PROJET DE PARC PHOTOVOLTAÏQUE LARREY DES VIGNES

PC N°021 501 22 B0012

DOSSIER DE REPONSE A LA DEMANDE DE PIECES COMPLEMENTAIRES

PIECES MANQUANTES AU DOSSIER DE
DEMANDE DE PERMIS DE CONSTRUIRE
PC N° 021 501 22 B0012

- Bellenot sous Pouilly : BB'
- La route départementale 981 : CC'
- Le site des roches de Beaume : DD'
- Le port du canal à Pouilly en Auxois : EE'

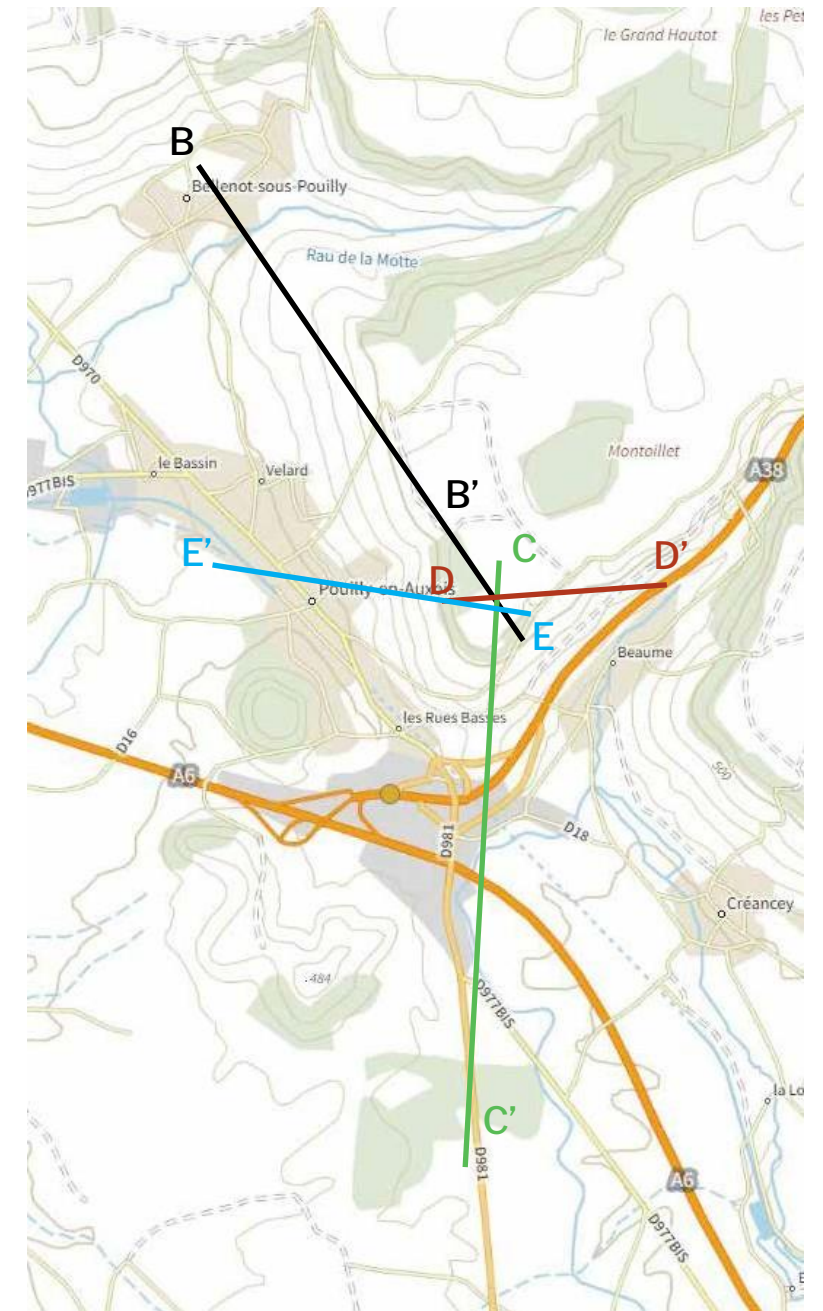
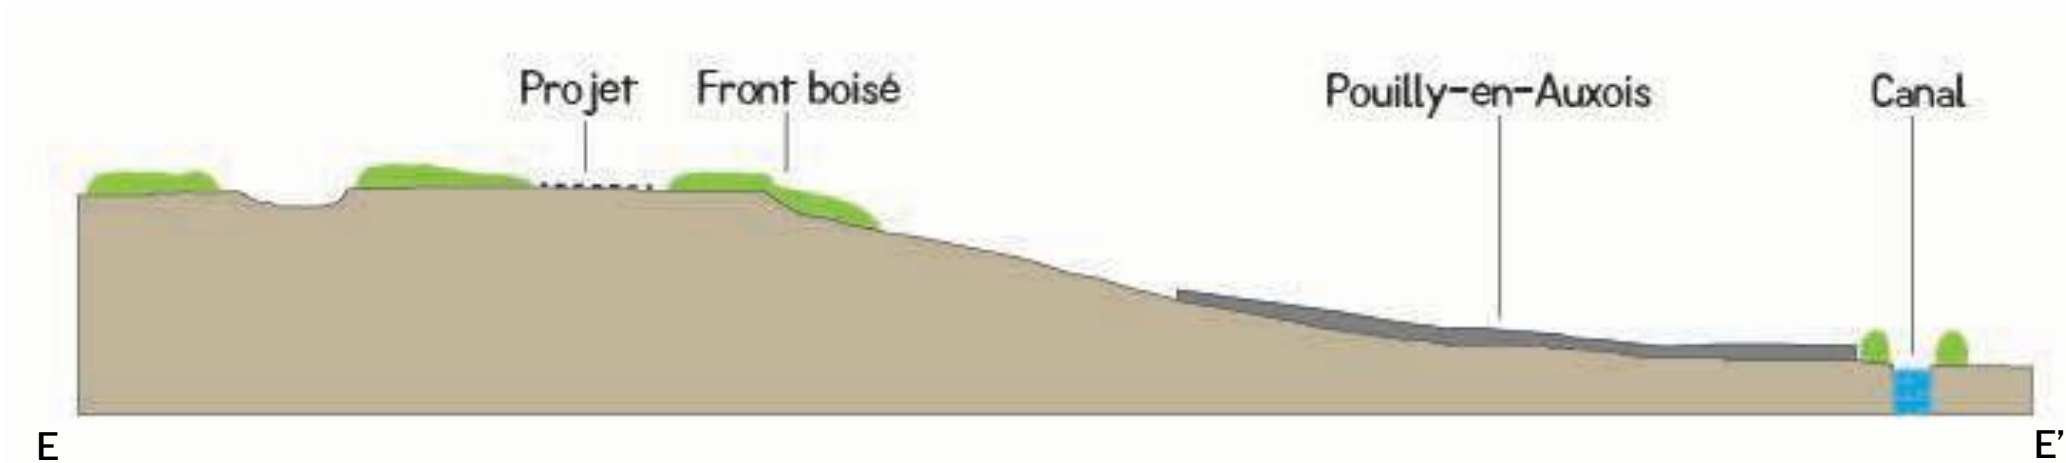
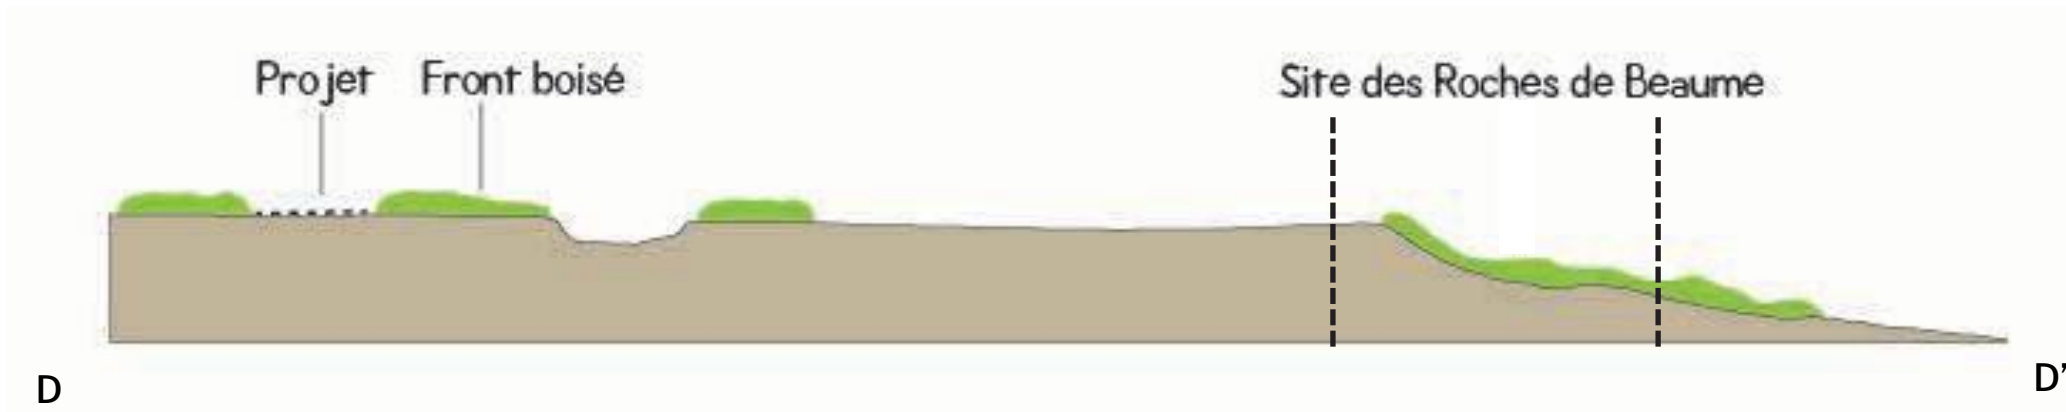
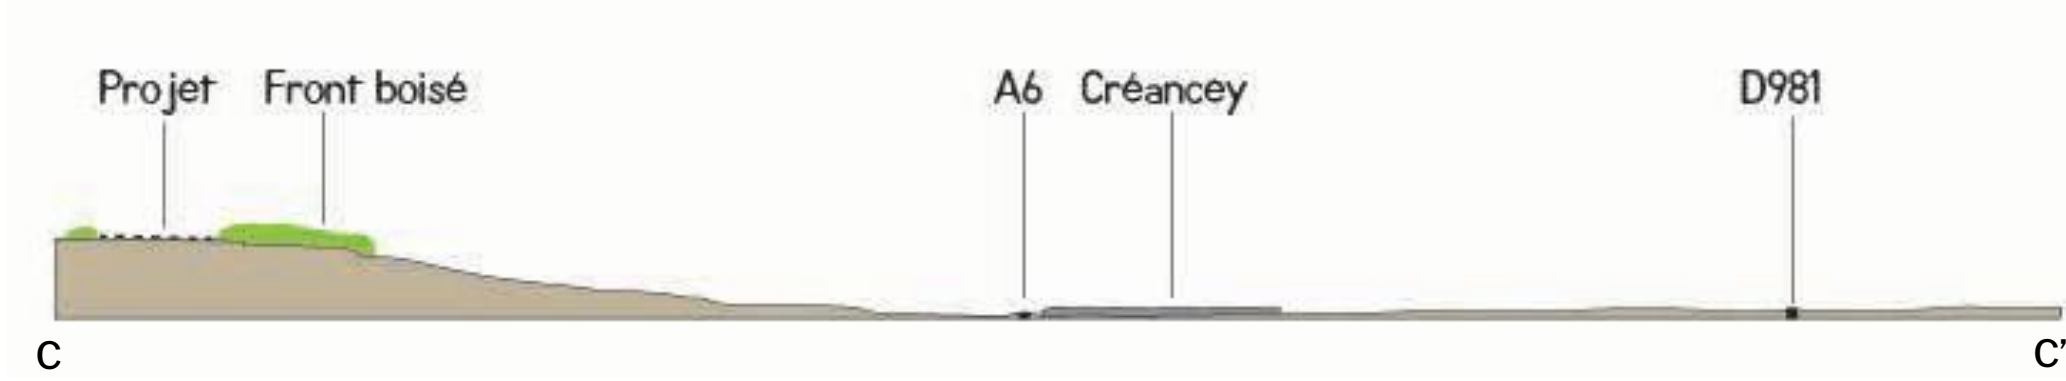
La situation de certains bourgs, routes ou sites les plus proches et, par conséquent, les impacts visuels potentiels nécessite des compléments de démonstration.

L'étude doit examiner la situation de :

- Bellenod sous Pouilly, à moins de 3 kilomètres ;
- route départementale 981 ;
- site des roches de Beaume (la vue n° 6 ne permet pas de savoir si la ZIP peut être visible depuis le site) ;
- port du canal à Pouilly en Auxois.

L'évaluation des impacts doit être réalisés, soit par le biais de coupes topographiques, soit par le biais de photomontages.

La page suivante présente des coupes topographiques afin d'examiner la situation depuis :

Les coupes permettent de montrer que grâce aux effets de relief et à la conservation de l'écrin boisé autour du projet photovoltaïque, celui-ci n'est pas visible depuis Bellenot-sous-Pouilly, depuis la D981 et le port du Canal à Pouilly-en -Auxois. La coupe DD' montre ce même effet pour le site des roches de Beaume, malgré sa proximité.

Pour mémoire : **Figure 66 : Carte de localisation des espèces floristiques à enjeu**

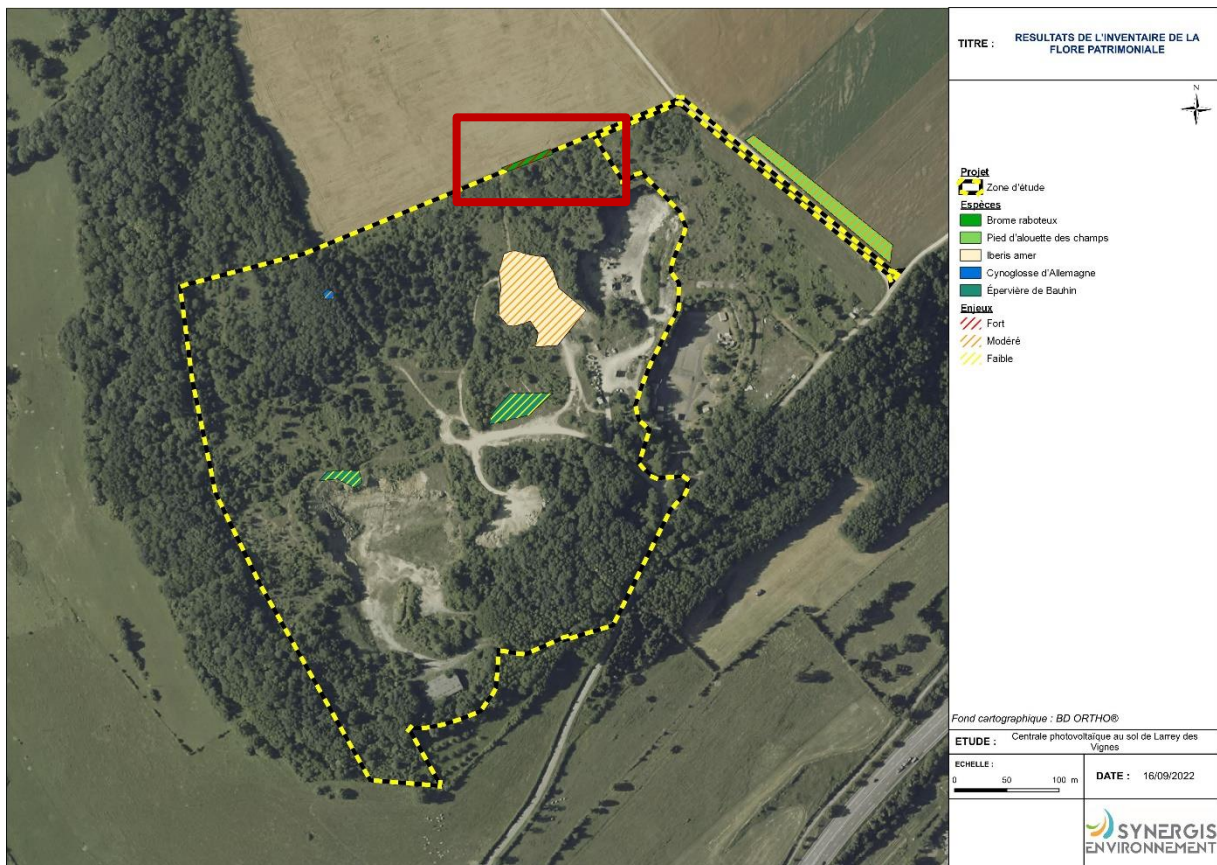
Dans le cadre des expertises "flore", le tableau 49 page 120 classe le Brome raboteux avec un enjeu fort. Sur la carte de localisation page 123, celui-ci n'apparaît pas. Il convient de mettre en cohérence le tableau et la carte.

Le Brome raboteux est bien représenté sur la carte page 123 de l'étude d'impact, il est présent sur une faible surface c'est pour cette raison qu'il est peu visible sur la carte. Cette carte est reprise ci-dessous, un encadré rouge a été ajouté afin de localiser la zone de présence du Brome raboteux. La carte ne peut pas être améliorée car la zone de présence du Brome raboteux est déjà représentée au-dessus de la zone d'étude.

Pour mémoire : **Figure 276 : Carte de l'implantation du projet de centrale photovoltaïque par rapport aux enjeux liés à la flore**

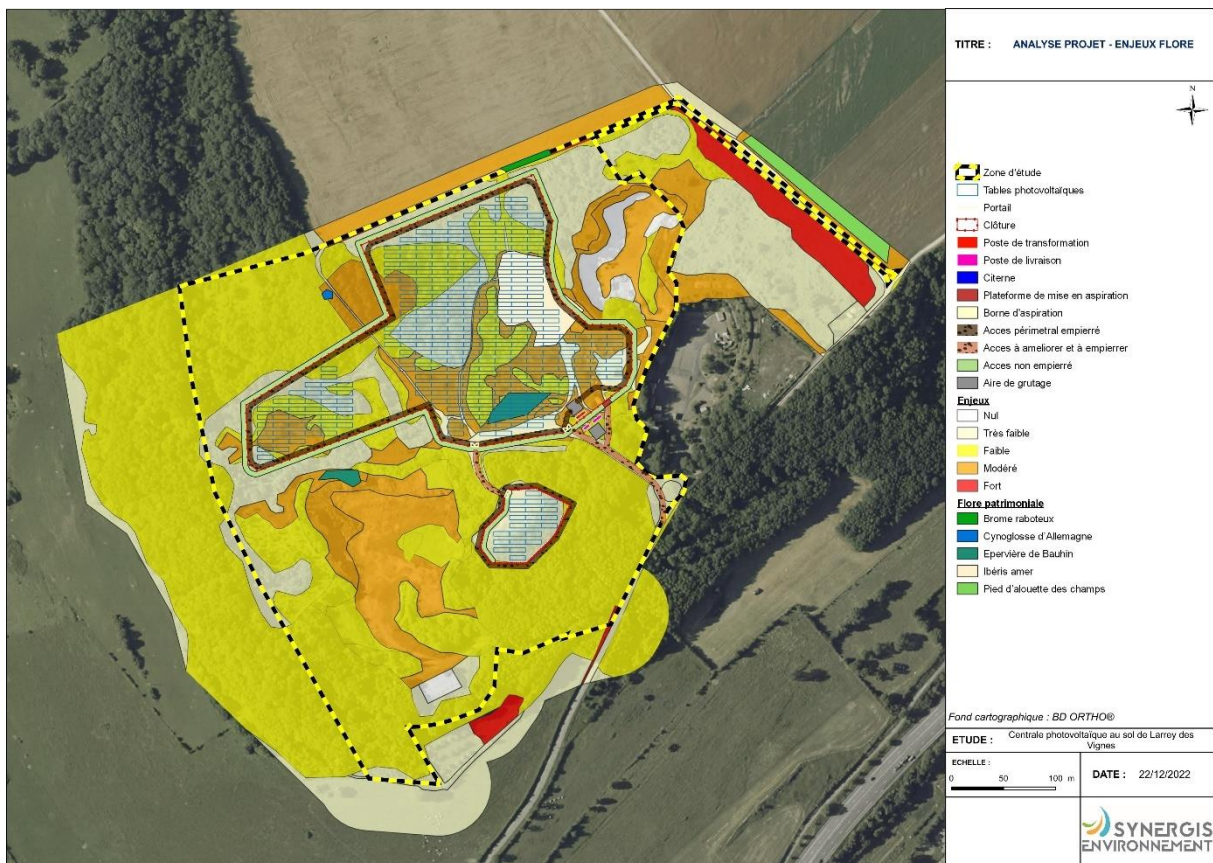
La mesure d'évitement ME1.1a trouvera son efficacité au vu de la position du Brome raboteux (voir ci-dessus) La carte page 310 évite une zone colorée en vert. Il convient de préciser si cette zone correspond aux stations du Brome raboteux.

La « Carte de l'implantation du projet de centrale photovoltaïque par rapport aux enjeux liés aux habitats naturels » en page 310 a été améliorée afin de mieux localiser le secteur du Brome raboteux. L'épaisseur du tracé représentant la zone d'étude a été réduit. **Cette nouvelle carte est visible ci-dessous et permet de confirmer les conclusions de l'étude d'impact qui indiquent une incidence résiduelle négligeable sur le Brome raboteux.**

Pour mémoire : **Figure 282 : Carte de l'implantation du projet de centrale photovoltaïque par rapport aux enjeux liés à l'avifaune nicheuse diurne (hors rapaces)**

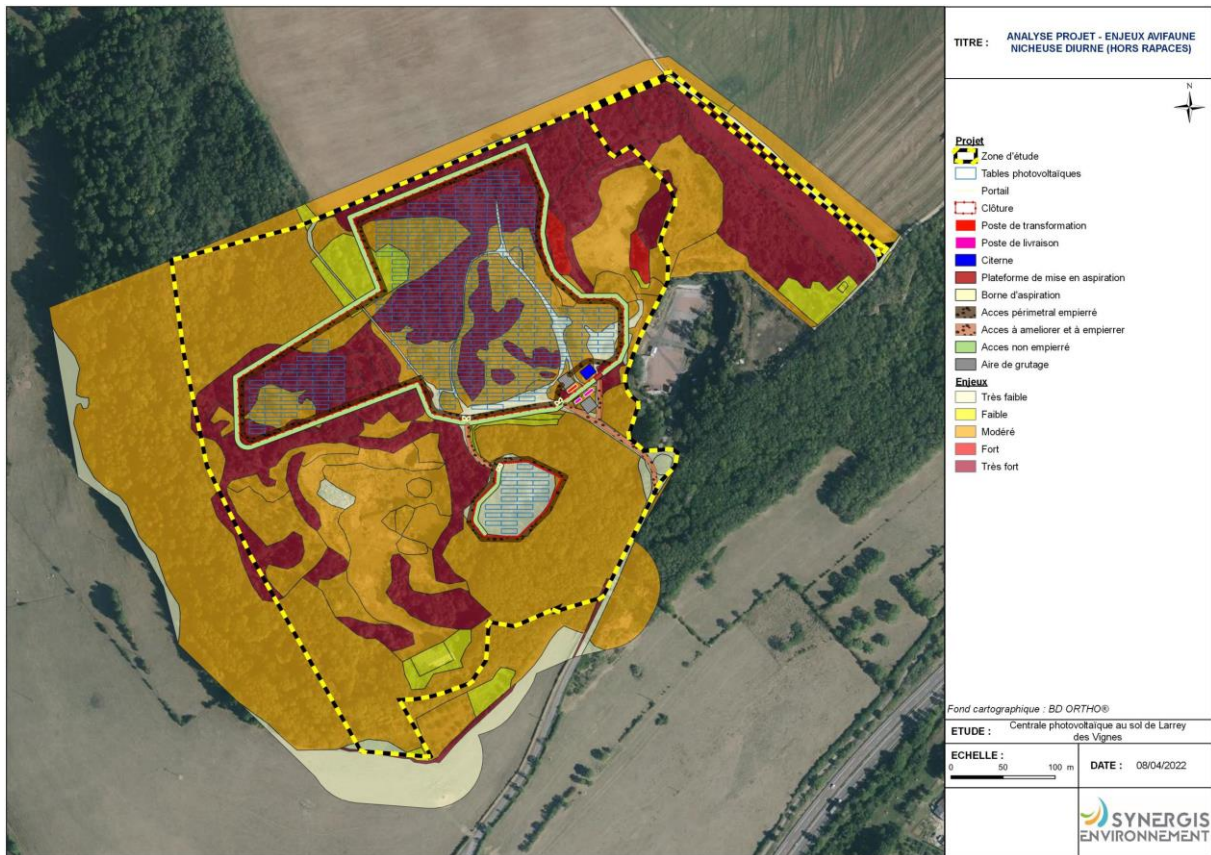
Dans le cadre des mesures d'évitement concernant "l'avifaune nicheuse" la Tourterelle des Bois à un enjeu, sur site, très fort. Ces secteurs de présence se trouvent dans la zone de projet et ne semblent pas évités (Voir carte 282 page 328 et la carte 120 page 163). si tel est le cas, il convient de préciser les mesures prises pour cette espèce (**ME1.1a** - Évitement des populations connues d'espèces protégées ou à fort enjeu et/ou de leurs habitats)

La carte de l'implantation du projet de centrale photovoltaïque par rapport aux enjeux liés à l'avifaune nicheuse diurne, présente en page 328 de l'étude d'impact, est rappelée ci-dessous.

Les zones rouge foncé correspondent aux habitats favorables à la Tourterelle des bois identifiés lors des inventaires naturalistes réalisés pour le projet solaire. **Ainsi, environ 77% des habitats favorables à l'espèce ont été évités.**
